Vorhabenbezogener Bebauungsplan Nr. 6050, Dresden-Altstadt I, Verwaltungsquartier Kleine Packhofstraße

Aufstellungs- und Offenlagebeschluss

Ausschuss für Stadtentwicklung, Bau, Verkehr und Liegenschaften I Landeshauptstadt Dresden I Stadtplanungsamt I 10. März 2021 I Folie 3

Erarbeitung der städtebaulichen Einordnung und Höhe, Stand Februar 2020

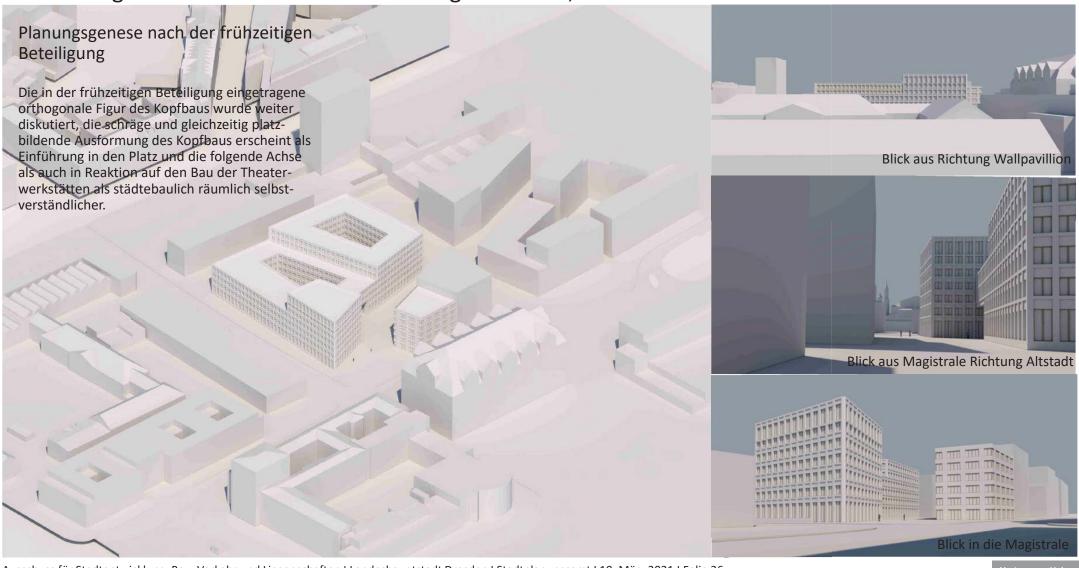
In der frühen Planungsphase wurde dem Wunsch des Landtages nach einem markanten Gebäude folgend am Platz mit einem sehr hohen Kopfbau agiert. Seitens SPA wurde dieser als deutlich zu hoch eingeschätzt.
